SGA - Gravelines

Note en réponse à l'avis de l'autorité environnementale

Réf. Entime 5211-006-003 / Rév. B / 22.10.2018

Tableau 4 : Butte 2 – Mesure des niveaux piézométriques

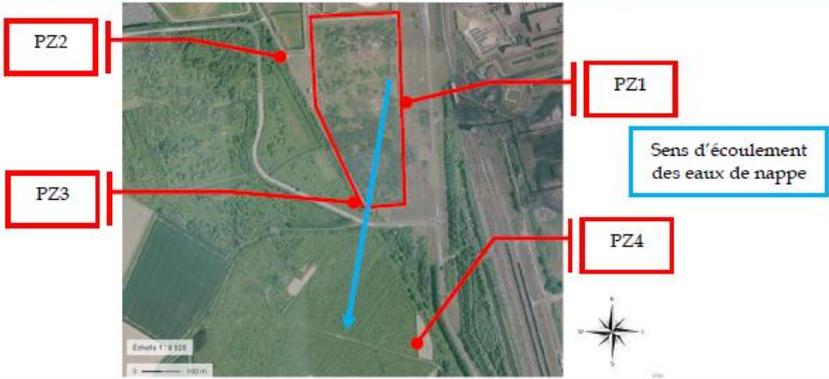
L’autorité environnementale recommande de vérifier la capacité d’infiltration des sols, puis l’absence de colmatage des noues par accumulation de fines.

Les sols en place au droit de la butte n°2 sont favorables à l’infiltration. Néanmoins, les mesures réalisées démontrent que le niveau de la nappe est proche de la surface (inférieure à 1 m). L’infiltration des eaux pluviales ne sera donc pas possible.

Le fossé devra être imperméabilisé afin de ne pas risquer une remontée de la nappe dans le fossé, ce qui modifierait le volume disponible pour le tamponnement. Une membrane imperméable lestée (ou toute autre solution équivalente) sera mise en place pour éviter tout décollement par pression de la nappe.

Figure 2 : Butte n°2 – Photomontage – Vue depuis le lotissement le plus proche

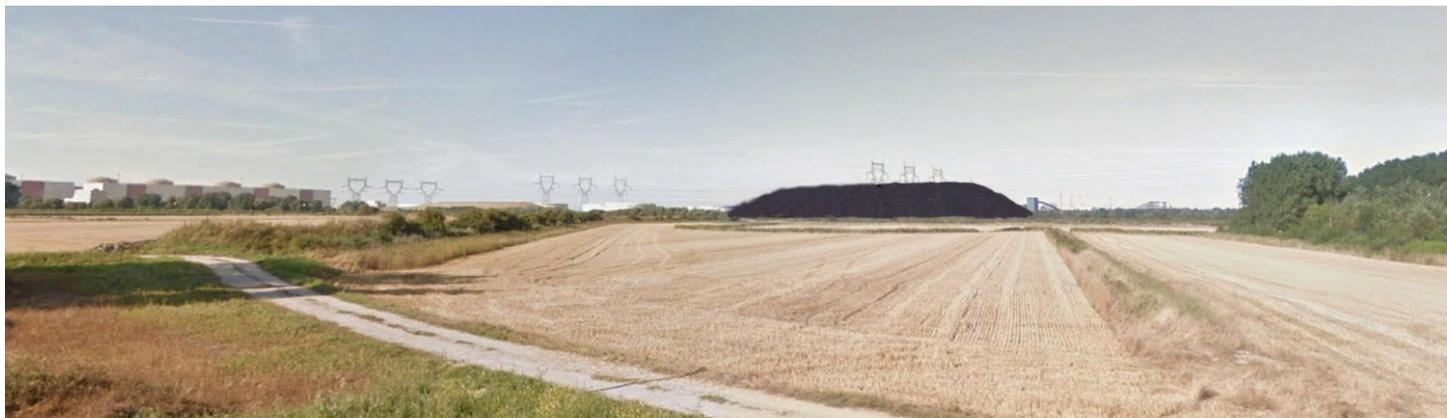
L’autorité environnementale recommande de compléter les photomontages par des vues plus lointaines pour apprécier l’effet des buttes depuis les voies de circulation et secteurs habités les plus proches.

La Figure 2 présente un photomontage de la butte n°2, vue depuis le lotissement d’habitations de la commune de Gravelines le plus proche. L’implantation de cette butte permet d’atténuer l’aspect industriel de la zone.

Figure 4 : Axe d'émission de poussières du QPO vers la commune de Gravelines

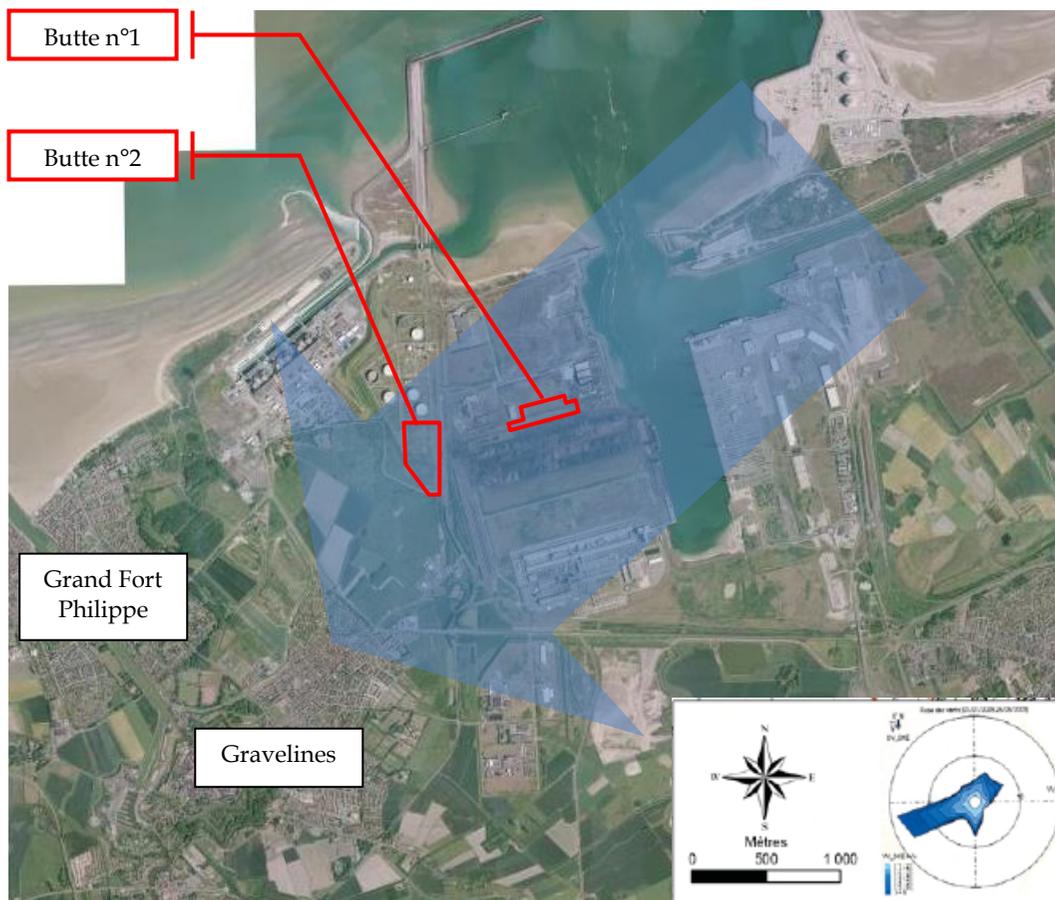
L’autorité environnementale recommande de compléter le résumé non technique pour mettre en évidence la pertinence de la solution retenue et les gains concrètement attendus pour préserver les secteurs habités des retombées de poussières.

Les vents dominants étant de Nord-Est, l'axe d'émission des poussières provenant du QPO a bien été identifié en direction de la commune de Gravelines (Figure 4) et les buttes ont été positionnées pour faire obstacle à ce dernier.

Le gain attendu pour la commune de Gravelines est la limitation des envols et des réenvols de poussières issues du QPO, et notamment les particules fines.
